ALERT Service Bulletin

Nummer / No. FK14 # 01-2023

Muster/model: FK 14 B2
Baureihe/ type: alle Seriennummern ab #014-132 / all serial numbers since #014-132
Betreff/subject: Überprüfung der Getriebe der Landeklappen / inspection of flap drive gears
gültig ab/valid from: sofort, vor nächstem Flug / immediatly, before next flight
gültig für/valid for: Produktion/manufacturing + Wartung/maintenance

Beschreibung/description: Mögliches Versagen der Antriebe für Landeklappen / possible failure of flap drive system

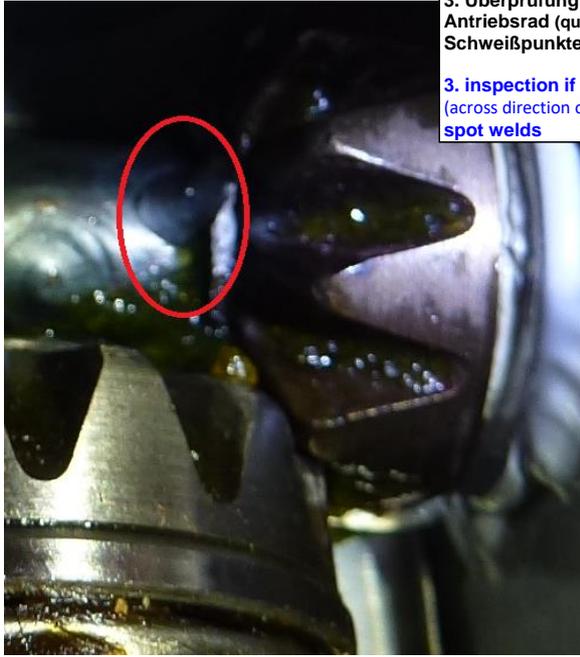
1. Öffnen der Service Klappen unter dem Landeklappen Antrieb
1. open the service latches below the flap drive system

2. Öffnen der Abdeckungen der Getriebe, Entfernen der Schmierung
2. open the cover of the gear, remove all grease

3. Überprüfung ob das innere Antriebsrad (quer zur Flugrichtung) mit Schweißpunkten gesichert ist

3. inspection if the inner gear wheel (across direction of flight) is secured by spot welds

Sofern sich keine Schweißpunkte am Getrieberad befinden müssen die Klappen-Getriebe demontiert werden und es müssen 4 Schweißpunkte gesetzt werden.

If there are no welding points on the gear wheel, the flap gears must be removed from the wings and 4 welding points must be set
